**BOLETIN
DE SERVICIO**

BS 013 253

FECHA	GRUPO	NRO.	VERSIÓN	PÁGINAS
13-05-2025	253	BS 013 253	1	4
ASUNTO	Pérdida de presión de aceite por solenoide del freno de compresión del motor			TIPO
				Correctivo
CHASIS INVOLUCRADOS	MODELO	VERSIÓN	DESDE	HASTA
Todos	DFH4250C2	KX520	may. 2025	-

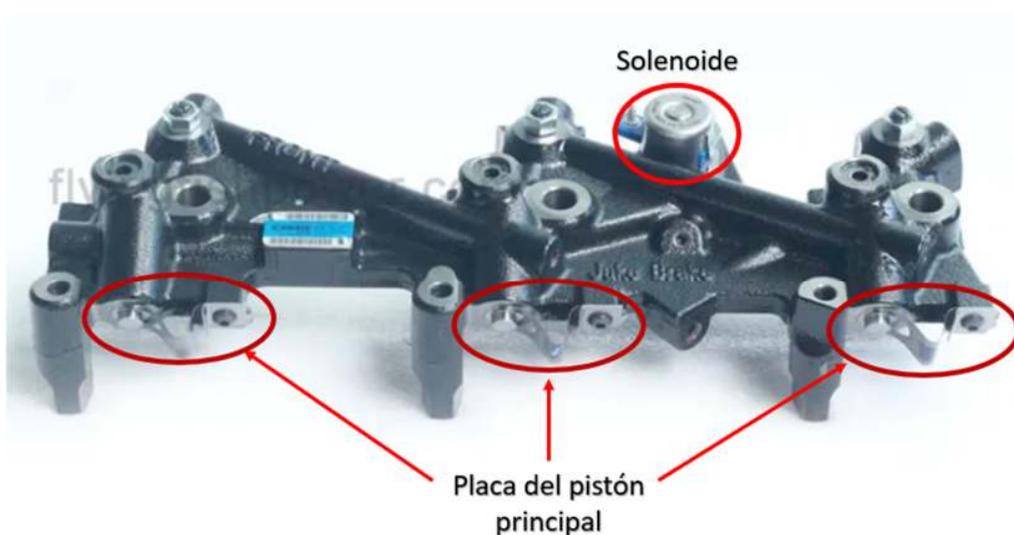
La pérdida de presión de aceite por el solenoide, se debe a que el ensamble de la carcasa con la bobina no es realizado completamente, quedando de esta manera con holgura, como se muestra en las siguientes fotos comparativas.

1. Reajustar los puntos de ensambles (grapas) del solenoide. Con un el uso de un botador de cobre, golpear levemente en cada punto de ensamble.

Instalar el solenoide y verificar que el sistema opere correctamente, de lo contrario realizar la acción 2.

2. Reemplazar el solenoide del freno motor (**Nro. parte C5566663**). Una vez reemplazado, verificar el funcionamiento del freno motor.
